**Verslag huishoudelijke elektrische installatie op laagspanning en zeer lage spanning****Algemeen:**

| Referentie: <b>009-20260930-01</b> | Datum controle: <b>30/09/2026</b> |

| Adres installatie:                                       | <b>André Emondstraat 8, 3012 - Leuven</b>                                                                                                                                                   | Nummer teller(s):                    | <b>1341042</b>  |

| <input checked="" type="checkbox"/> 8.4.2 (Controlebezoek van een oude installatie bij verkoop)                                               |

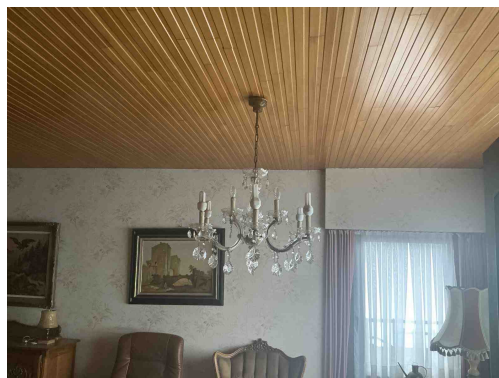
**B26** - Het elektrisch bord kon niet gedemonteerd worden (Boek 1: 5.3.5.1).  
*Opmerking: Automaten klem, schade voorkomen*

**D03** - Er is geen differentieelstroominrichting van maximum 300 mA geplaatst in het begin van de elektrische installatie van een residentieel geheel (incl. in de gemeenschappelijke delen) (Boek 1: 4.2.4.3, 4.2.4.4).

**D05** - Er is geen ondergeschikte differentieelstroominrichting van maximum 30 mA geplaatst voor de beveiliging van de ruimte(n) die een badkuip en/of douche bevatten (Boek 1: 4.2.4.3).

**D26** - Er is geen ondergeschikte differentieelstroominrichting van maximum 30 mA geplaatst voor de beveiliging van wasmachine/afwasmachine/droogkast (Boek 1: 4.2.4.3.b).

**D08** - De nodige markeringen op de beveiligingstoestellen ontbreken of zijn onleesbaar (Boek 1: 5.3.5.5).

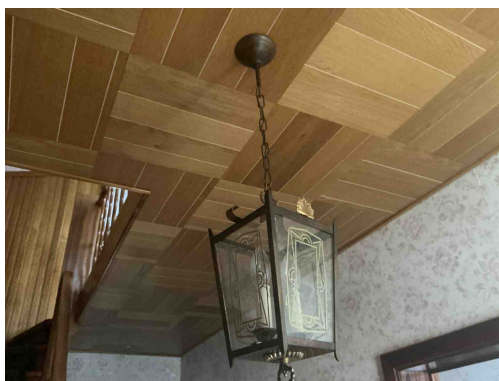
**T24** - Het gebruik van elektrische machines of toestellen van klasse 0 en 0I is verboden. (Boek 1, Onderafdeling 4.2.4.3)  
*Opmerking: Algemeen,...*

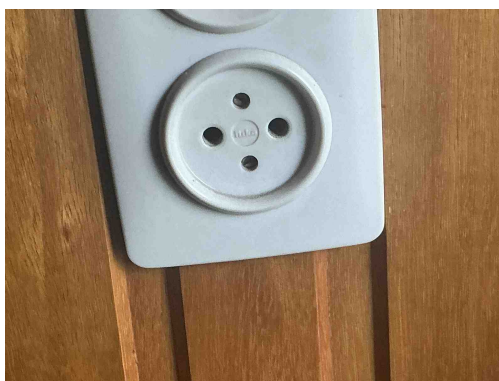
**T24** - Het gebruik van elektrische machines of toestellen van klasse 0 en 0I is verboden. (Boek 1, Onderafdeling 4.2.4.3)  
*Opmerking: Algemeen,...*

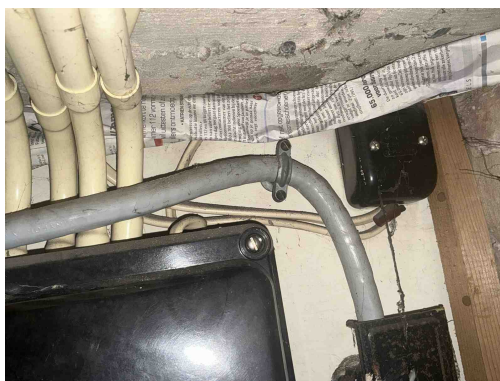
**T11** - De contactdozen waarvan de toegekende stroomsterkte maximaal 16A en de toegekende spanning maximaal 250V bedraagt en niet bedoeld zijn voor de voeding van een of meerdere verbruikstoestellen voor een specifiek doel en niet geplaatst zijn in of op schakel- en verdeelborden, beschikken niet of IPXX-D (incl. gemeenschappelijke delen residentieel geheel) (Boek 1: 4.2.2.3/5.3.5.2).  
*Opmerking: Algemeen,...*

**A20** - Er bevindt zich een contactdoos zonder beschermingsgeleider in de elektrische installatie. Deze is niet geplaatst achter een differentieelstroombeschermingsinrichting met grote (max. 30mA) of zeer grote (max. 10mA) gevoeligheid. (Boek 1: 8.2.1.b)  
*Opmerking: Algemeen,...*

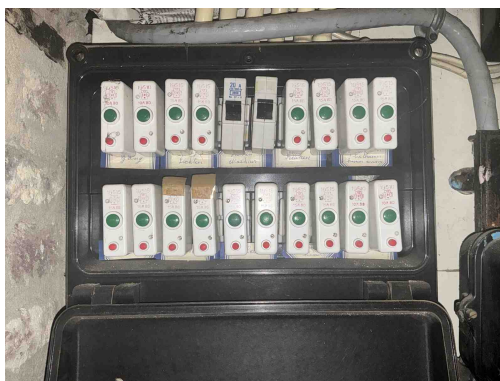
**C27** - Het gebruik van geleiders van het type VTLMb (côte-à-côte) is niet toegestaan (Boek 1: 1.4.2.1).

**C38** - Het gebruikte kabeltype (snoerkabel) voldoet niet aan de specificaties die van toepassing zijn op voedingsleidingen voor vaste installatie (Boek 1: 1.4.2.1, 5.2.6.2).
